1.1 CONCEPTO TÉCNICO No. CT:	**6428**
1.2 ÁREA:	Técnica y de Gestión
1.3 COORDINACIÓN:	Investigación y Desarrollo
1.4 REFERENCIA CRUZADA RADICADO FOPAE:	2012ER3955
1.5 RESPUESTA OFICIAL No.	RO-54371

2.1 SOLICITANTE:	CURADURÍA URBANA No. 1
2.2 PROYECTO:	COLEGIO PAULA MONTAL
2.3 LOCALIDAD:	4. San Cristóbal
2.4 UPZ:	51. Los Libertadores
2.5 BARRIO O SECTOR CATASTRAL:	San Rafael Oriental
2.6 DIRECCIÓN:	Diagonal 56 Sur No 15-57 Este
2.7 CHIP:	AAA0004YPKC
2.8 MANZANA CATASTRAL:	18
2.9 PREDIO CATASTRAL:	25
2.10 ÁREA (Ha):	0.0300 (*)
2.11 FECHA DE VISITA: **FECHA DE EMISION:**	Marzo 23 de 2012 Julio 04 de 2012

Figura No. 1. Localización General del proyecto ubicado en la Diagonal 56 Sur No 15-57 Este, en el Plano Normativo de Amenaza por Remoción en Masa del POT (Decreto 190 de 2004), el cual se encuentra en *Amenaza Media*.

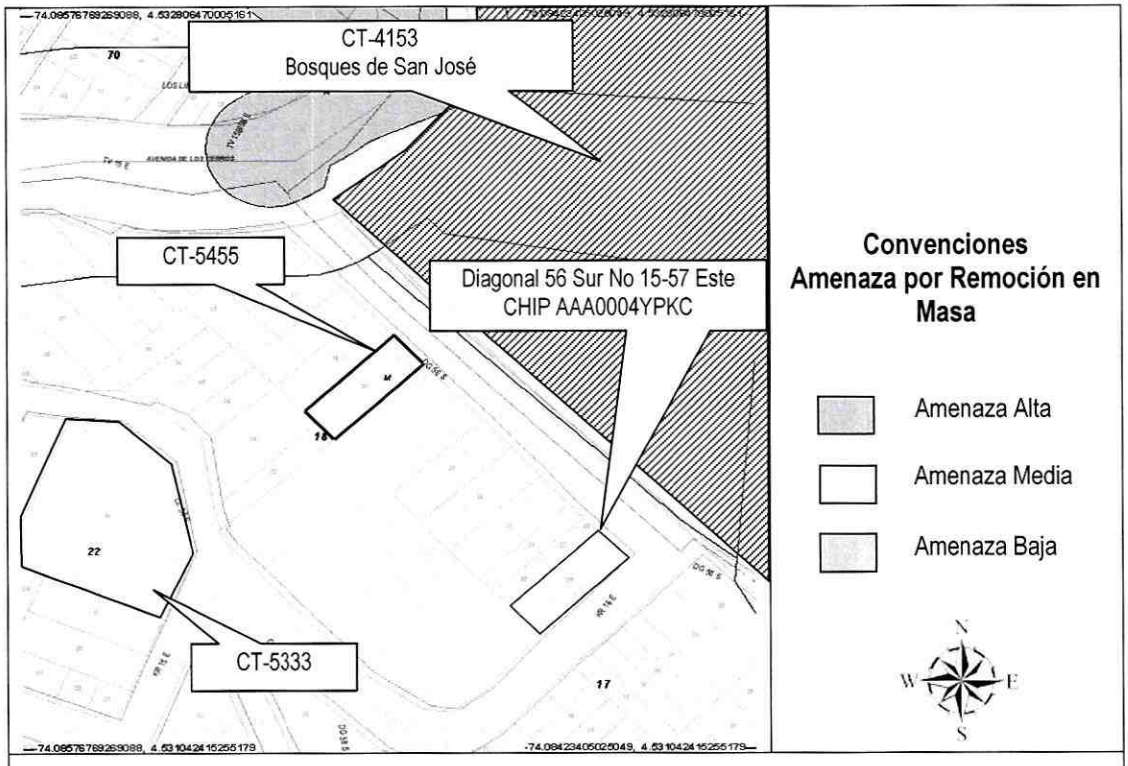
Conforme con el plano normativo de "Amenaza por Remoción en Masa" del Plan de Ordenamiento Territorial de Bogotá - POT, el sector del proyecto ubicado en la Diagonal 56 Sur No 15-57 Este, de la Localidad de San Cristóbal, se encuentra en una zona de AMENAZA MEDIA por procesos de remoción en masa (Figura 1).
